OBJET : DEPLACEMENTS

Tramway - Déclaration de projet préalable à la déclaration d'utilité publique en vue de la réalisation des deux premières lignes de tramway de l'agglomération dijonnaise

**DECLARATION DE PROJET PREALABLE A LA DECLARATION D'UTILITE
PUBLIQUE (DUP) EN VUE DE LA REALISATION DES DEUX PREMIERES
LIGNES DE TRAMWAY DE L'AGGLOMERATION DIJONNAISE**

DOCUMENT DE SYNTHESE

Localisation des Ouvrages d'Art - Planche 1

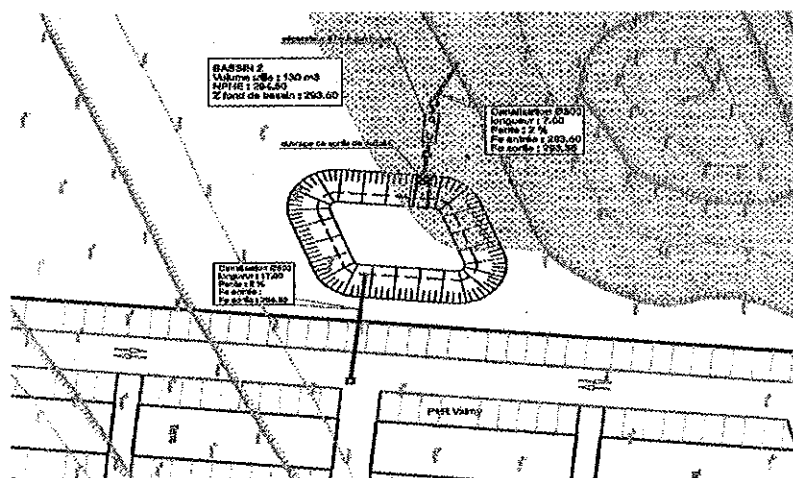
La première réserve est fondée sur la constatation que les dispositifs mentionnés au dossier d'enquête pour l'évacuation des eaux pluviales des bassins versants interceptés par le projet

du tramway dans la zone de Valmy et au centre de maintenance et de remisage font une place à l'infiltration, alors que le POS de DIJON et le PLU de CHENOVE l'interdisent. Or, la procédure de mise en compatibilité des documents d'urbanisme n'a pas traité de cette question. La commission ne peut donc que constater, en l'état du dossier, qu'il y a incompatibilité.

Ces rectificatifs doivent porter sur l'abandon de toute référence à l'infiltration, et sur la présentation de dispositifs de rétention mentionnant leur dimensionnement, leur positionnement, et le mode d'évacuation des eaux.

Dans le secteur de Valmy, les eaux pluviales du projet seront collectées et transiteront pas deux bassins de régulation avant rejet dans le milieu naturel. Le plan ci-dessous localise ces deux bassins, au droit du futur P+R de Valmy et au sud de la future station Valmy II.

Chaque bassin sera équipé en sortie d'un ouvrage comprenant l'orifice de régulation des débits. Le débit de fuite des bassins en projet retenu est égal au débit des bassins versants correspondant au site d'accueil du projet (respect des débits de ruissellement actuels en aval du projet).

Bien que les règlements des zones concernés par ces deux bassins l'autorisent, il ne sera pas fait recours à l'infiltration.

PREFECTURE DE LA COCOTTE
 20 NOV 2009
 Déposé
 PLAN DE TRAMWAY
 Poses de voies anti-vibratiles
 Echelle(s) 1/12 500

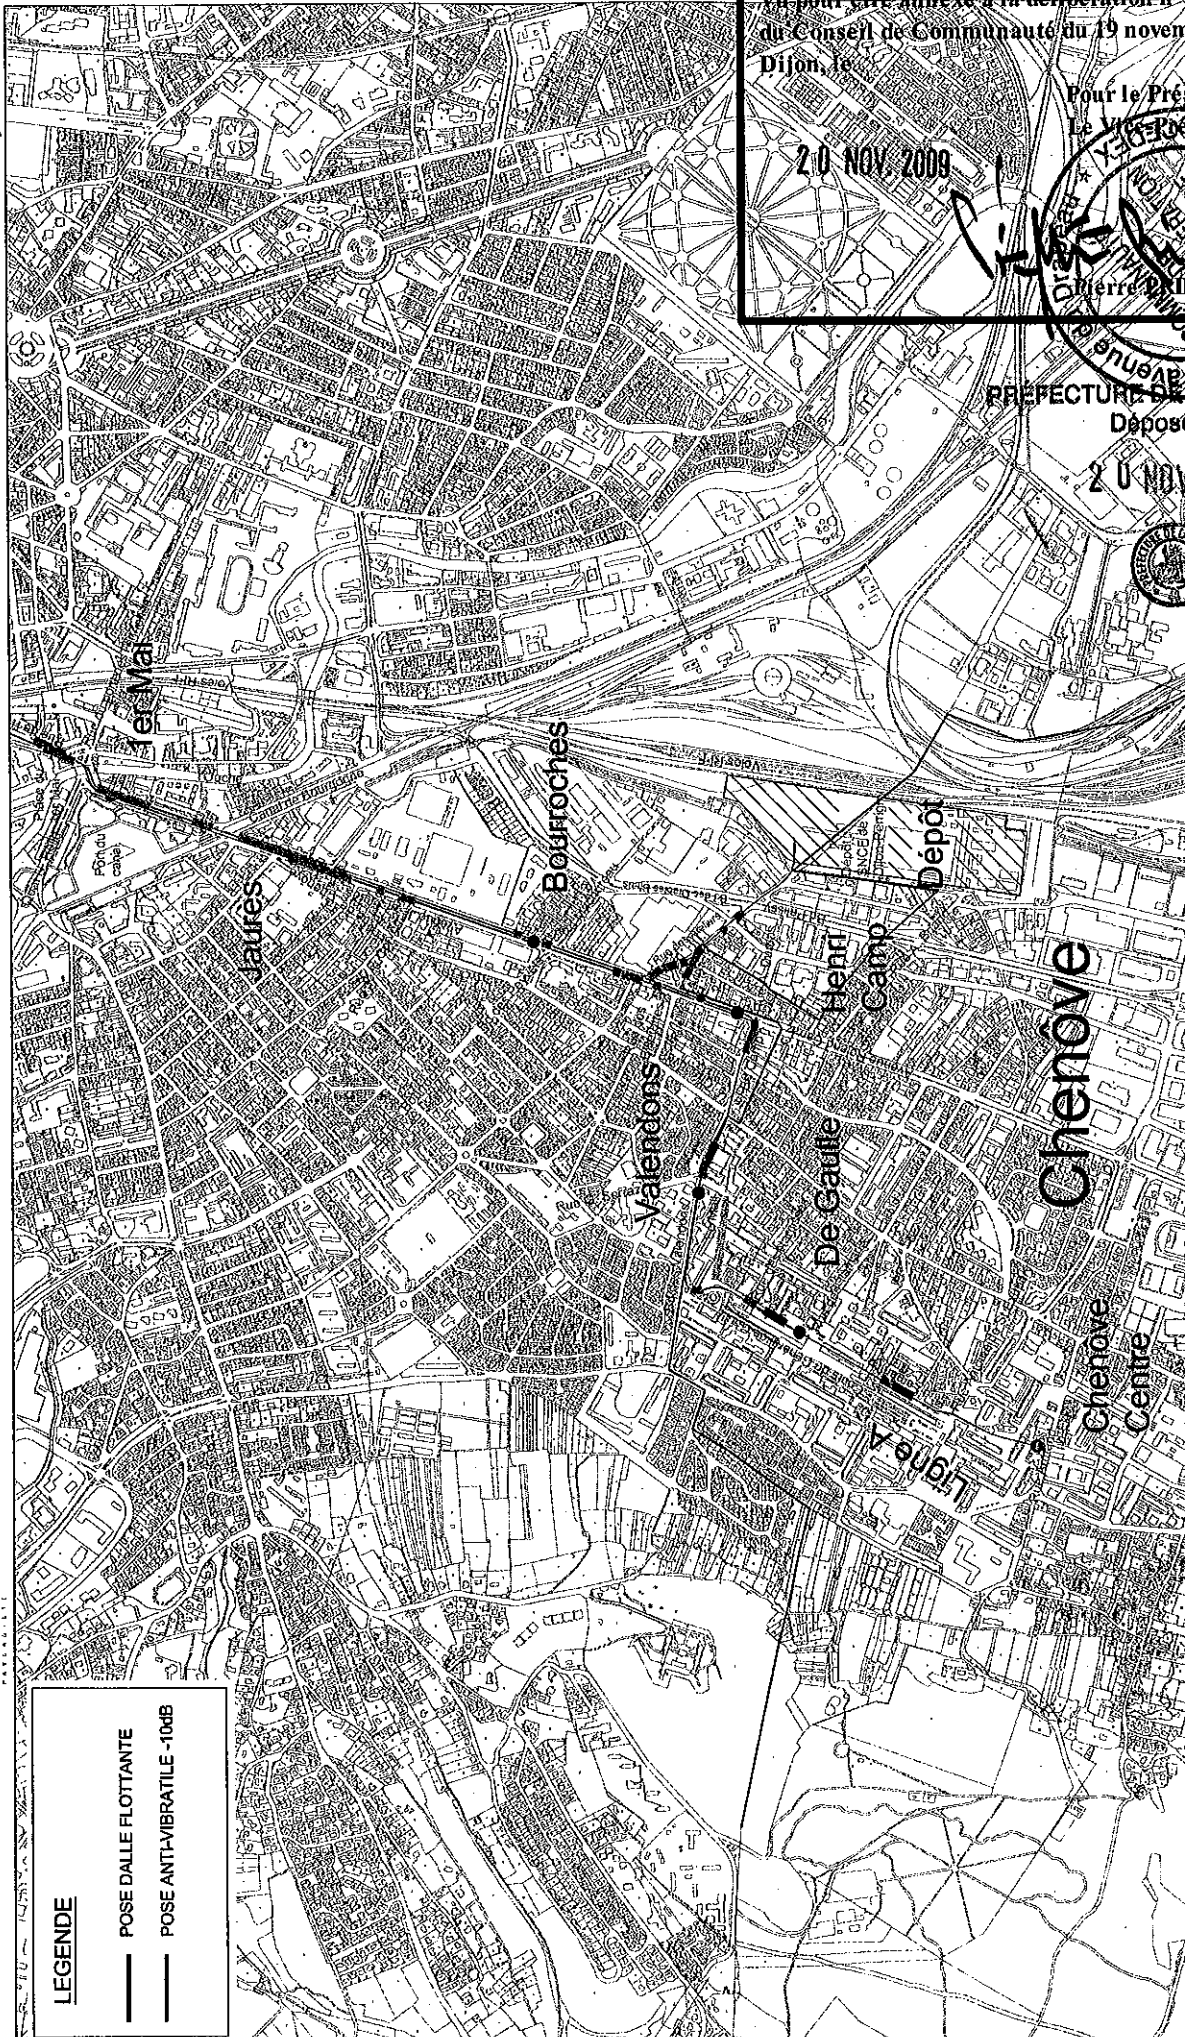
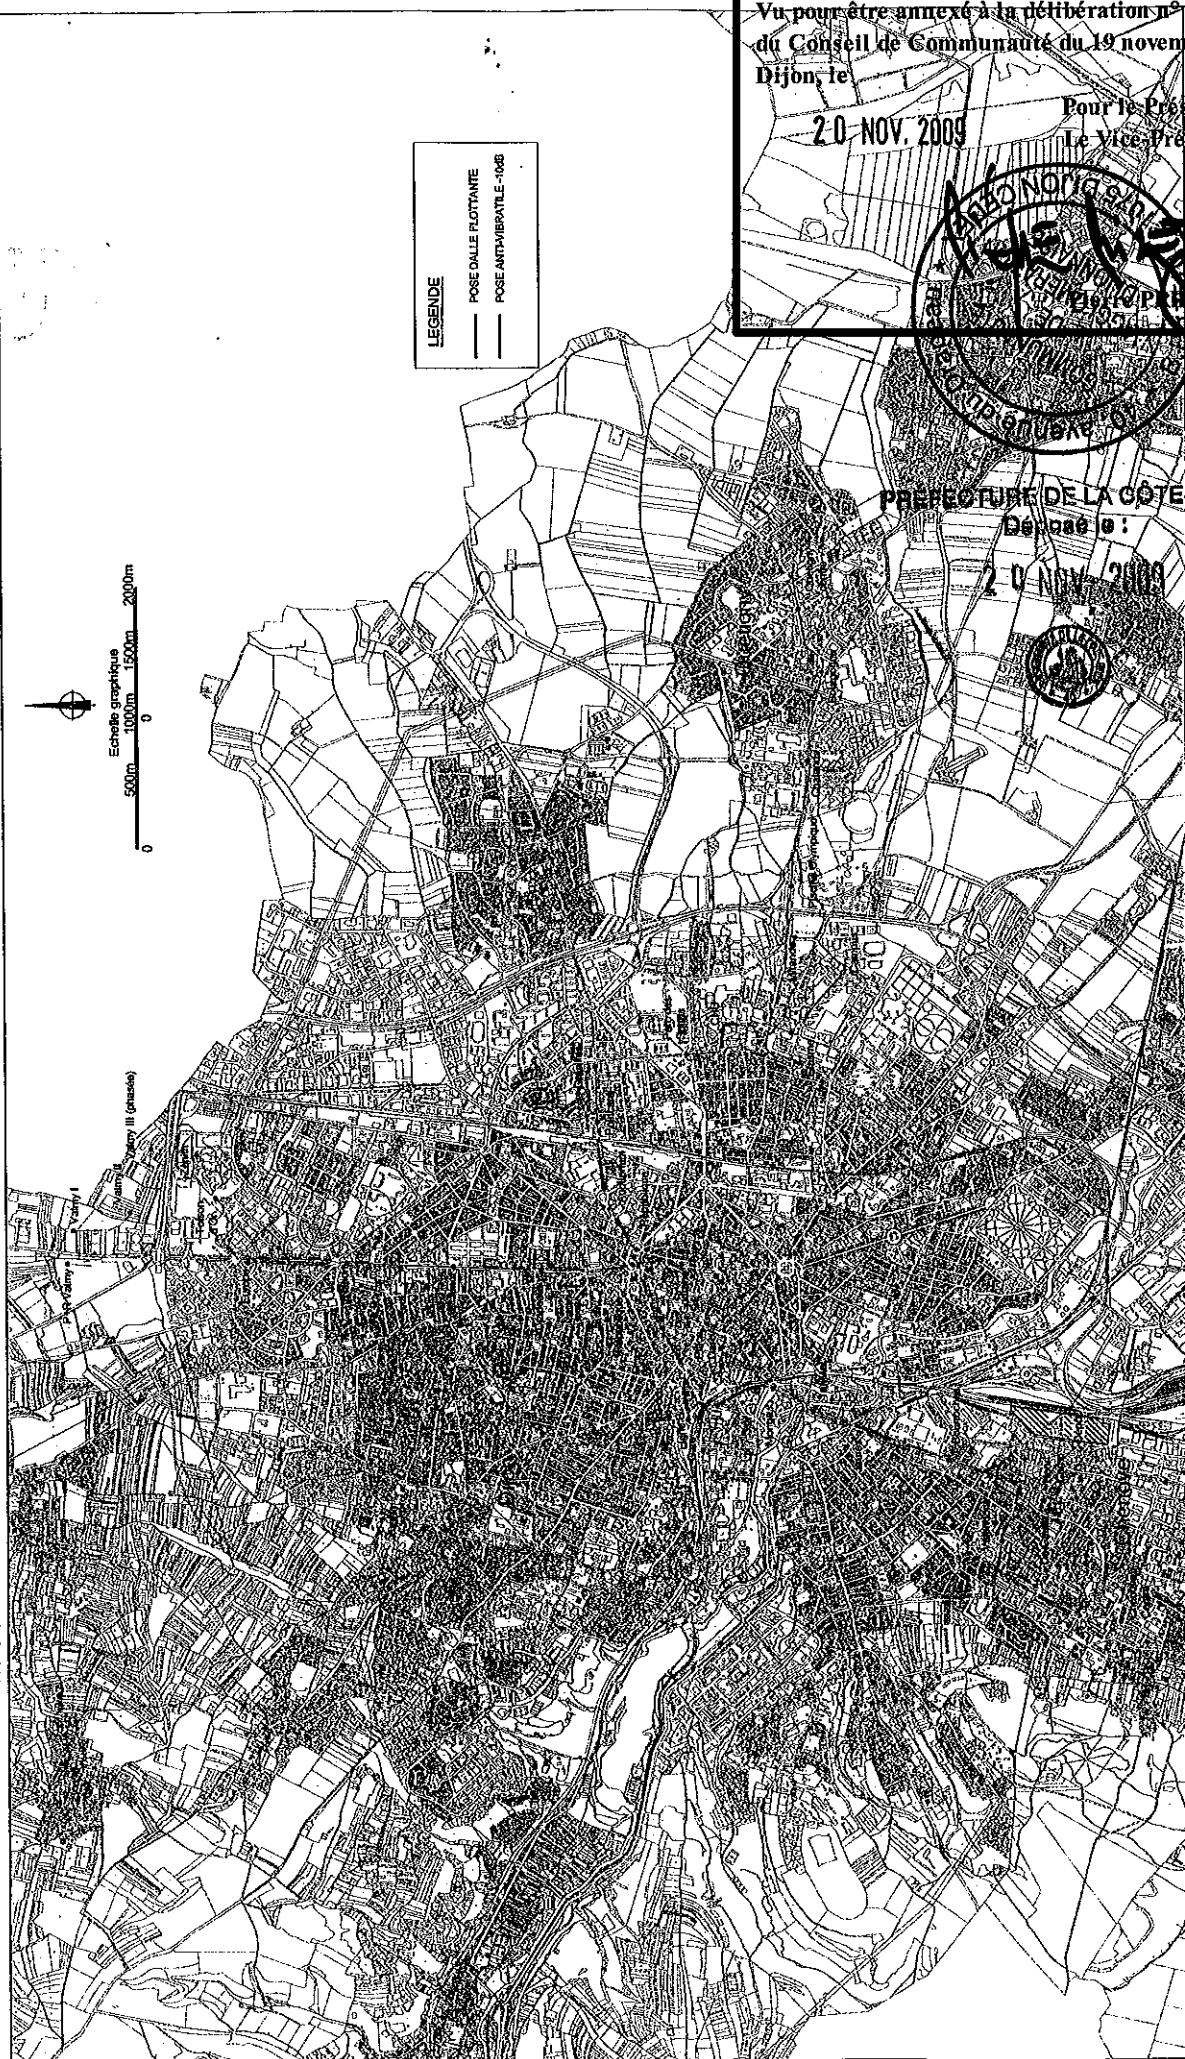
- l'étude des vibrations annoncée dans l'étude d'impact n'y figurait pas. La commission d'enquête estime que ces études auraient dû être menées au même titre que celles concernant le bruit et que l'étude géotechnique au droit du tracé, si elle avait été réalisée, aurait apporté sa contribution à l'identification et au traitement des secteurs sensibles.

Différents types de pose de voie sont envisageables et ceux-ci sont implantés tout le long de la ligne en fonction du niveau de réduction de vibration à obtenir ou des contraintes liées aux ouvrages existants et aux équipements qu'ils abritent.

Le complément d'études d'impact **qui figure en appendice II** reprend en détail les aspects techniques exposés succinctement ci-dessus et **identifie les secteurs du tracé les plus**
